四川省房屋建筑和市政工程 施工图审查疑难问题解析（2025 第二期）

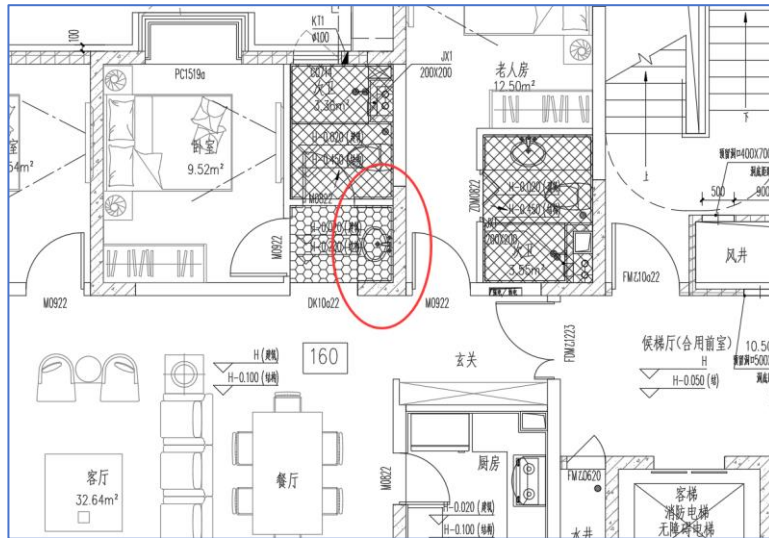
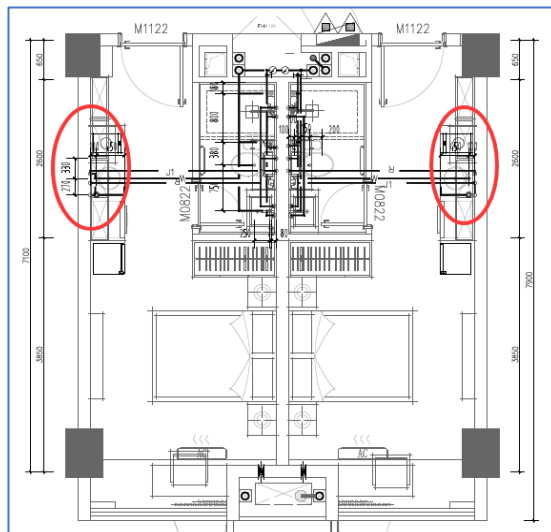
1. 某住宅项目卫生间采用干湿分区布置时，洗脸盆与客厅相连，洗脸盆同层排水支管是否属于穿越住宅客厅、餐厅？

2. 某宿舍建筑居住用房设置有洗涤盆、洗衣机，排水立管设在管道井内，且采用同层排水，此种情况是否属于排水管道设置在卧室、客房、病房和宿舍等人员居住的房间？

答：不属于。

上述 2 种情况，排水支管均敷设在本层楼板之上，未穿越楼板进入下层住户空间。可认为是不属于穿越住宅客厅、餐厅、客房空间的情况。

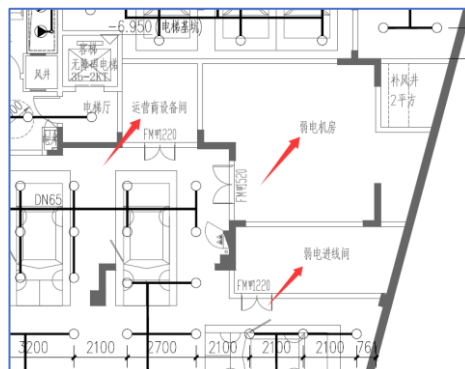
某项目为一类高层公共建筑，其地下室的配电间、弱电机房、运营商设备间、进线间等不宜用水灭火的房间是否需要设置自动灭火系统？

答：需要。

一类高层公共建筑，具有人流较多，火灾危险性大，疏散困难等特点，发生火灾可能导致人员伤亡、经济财产损失，社会影响大等严重后果。自动灭火系统扑救初期火灾有效快捷，应用广泛。电气房间属易发生火情场所，设置自动灭火系统或装置很有必要。

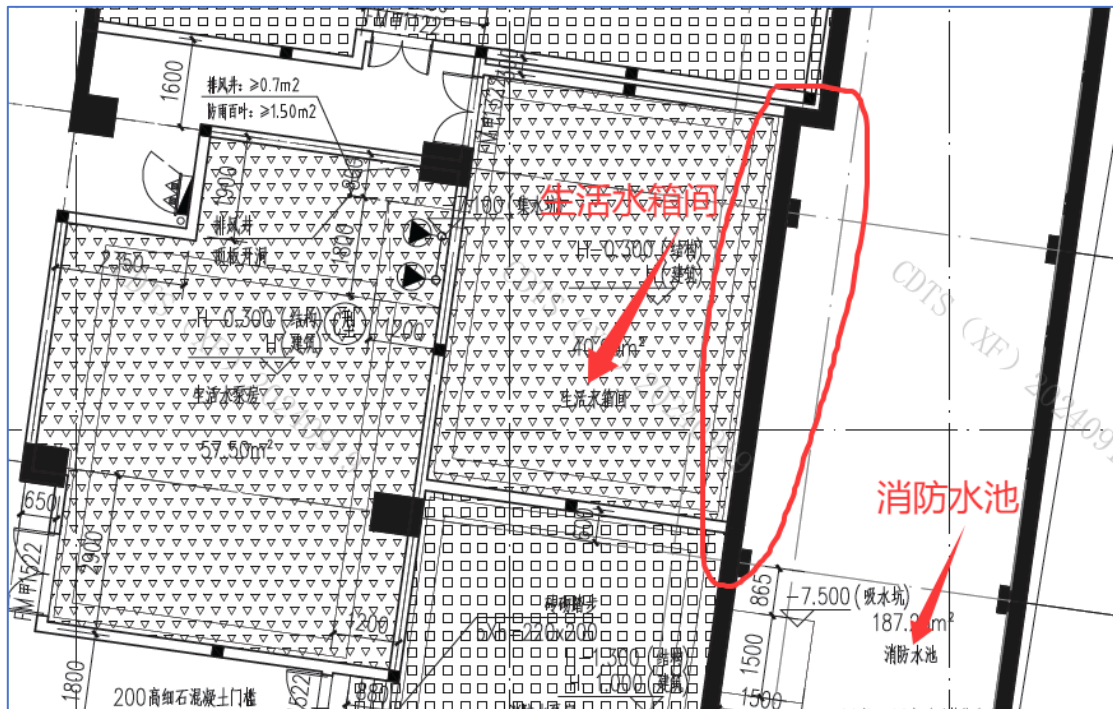
该项目生活水箱间毗邻消防水池，是否需要在水箱间与消防水池之间设置双墙？

答：不需要。

生活水箱间属于有严格卫生要求房间。建筑物内的生活水箱应设置在专用房间内，为保障水箱周围的卫生环境，水箱间应无污染、通风良好。生活水箱间不应与厕所、垃圾间、污（废）水泵房、污（废）水处理机房及其他污染源毗邻。消防水池不属于上述有污染源的场所。

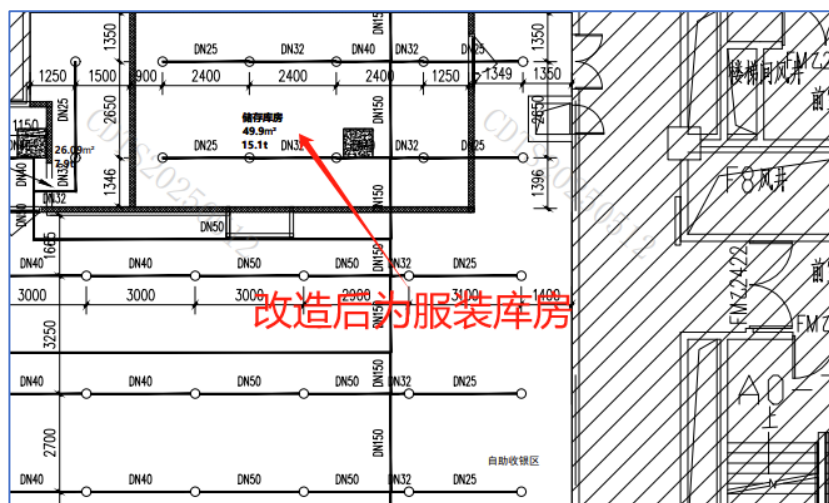
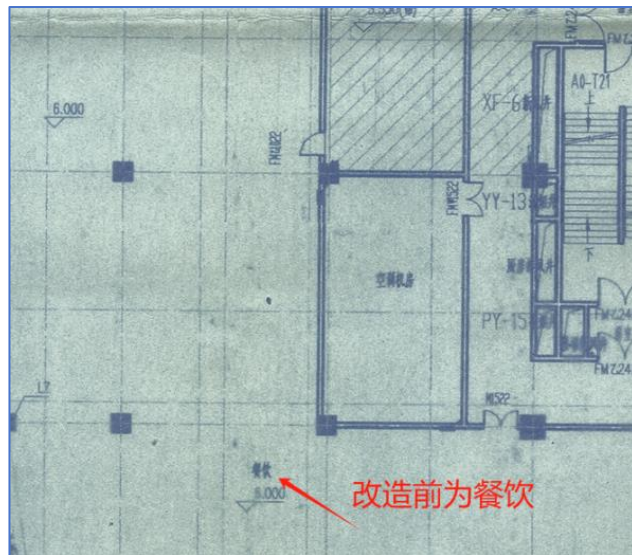
某既有建筑改造项目，一次设计时为餐饮商业（净高小于8米），喷头选用K80快速响应喷头；二次装修设计时明确为服装店，且设有服装库房（喷淋按仓库危险II级取值）。既有建筑改造设计时，按《喷规》GB50084-2017第6.1.1条将原有的快速响应喷头改为标准响应喷头。施工图审查时认为，将快速响应喷头改为标准响应喷头，降低了原有设计标准。

答：符合要求，不属于降低原有标准情况。

本项目在进行既有建筑改造时，改变了原建筑使用功能，由餐饮改为服装售卖和服装库房。《成都市既有建筑改造工程消防设计指南（2022）版》明确，功能改变时，自动喷水灭火系统应执行现有标准，设计采用标准响应喷头符合现行《自动喷水灭火系统设计规范》GB 50084-2017 的要求。

一层防火分区截图：

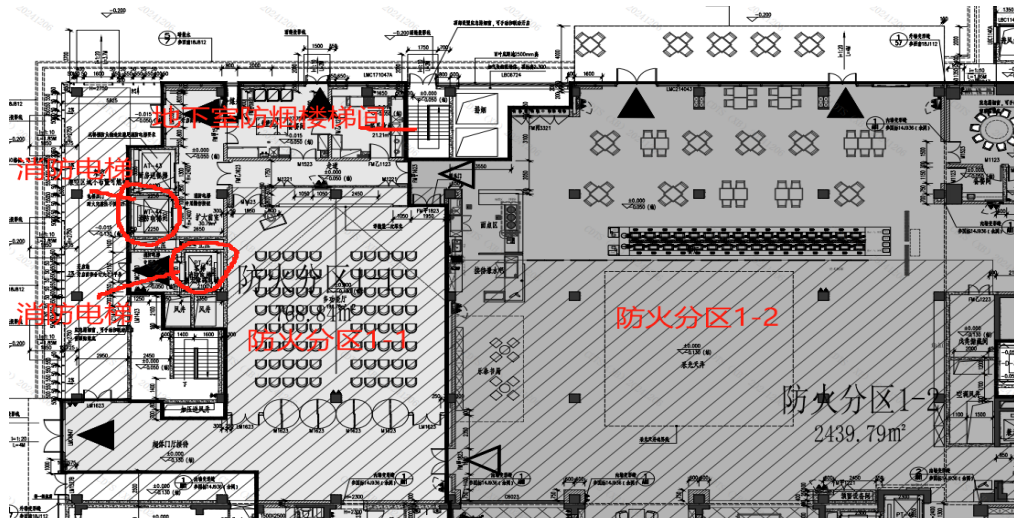
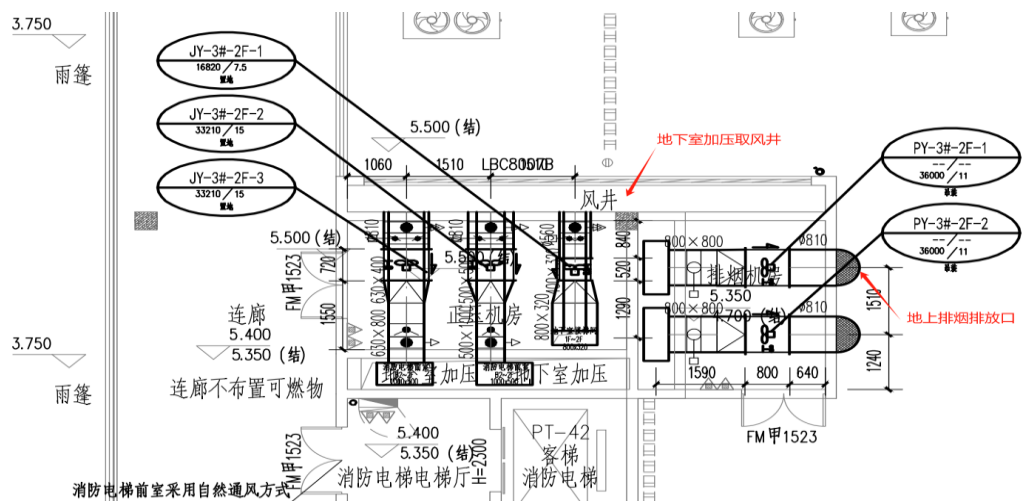
问：目前设于二层屋面的排烟风机排烟出口与加压送风机进风口的距离不满足《建筑防烟排烟系统技术标准》（GB51251-2017）第3.3.5条第3款及《四川省房屋建筑工程消防设计技术审查要点》（2025版）第12.2.14条、第12.3.30条所规定的间距要求，但是考虑到消防设计是“针对只有一个防火分区火灾”为设计依据的，本项目中为一层防火分区1-1、

1-2 服务的机械排烟系统，与为地下室防火分区服务的加压送风系统，不是同一防火分区，其排烟口与加压送风口之间的距离是否可以不执行上述规定？

答：现行消防规范并未明文指出“针对只有一个防火分区火灾”进行设计，而且单点着火，也存在火灾从某防火分区蔓延至其他防火分区的情况。规范对排烟口与加压送风口之间的间距要求，是为了保证排出的烟气不被加压送风机吸入，不应以“不是同一防火分区”作为不执行风口距离要求的理由。本案例中消防电梯前室的加压送风系统（JY-3#-2F-2、JY-3#-2F-3）虽然服务于地下室 B1、B2 层防火分区，但一层防火分区 1-1 也要利用该消防电梯前室。按《建筑防烟排烟系统技术标准》（GB 51251-2017）第 5.1.3 条的要求“当防火分区内火灾确认后，应能在 15s 内联动开启常闭送风口及加压送风机，并应符合下列规定：1、应开启该防火分区楼梯间的全部加压送风机；2、应开启该防火分区内着火层及其相邻上下层前室及合用前室的常闭送风口，同时开启加压送风机。”当一层防火分区 1-1 发生火灾时，排烟系统开启，着火层下层的地下室消防电梯前室的加压送风系统（JY-3#-2F-2、JY-3#-2F-3）也应开启，故二层屋面的排烟风机与加压送风机是同时开启的，其排烟口与加压送风口之间的距离应满足《建筑防烟排烟系统技术标准》（GB 51251-2017）第 3.3.5 条第 3 款及《四川省房屋建筑工程消防设计技术审查要点》（2025 版）第 12.2.14 条、第 12.3.30 条所规定的间距要求。
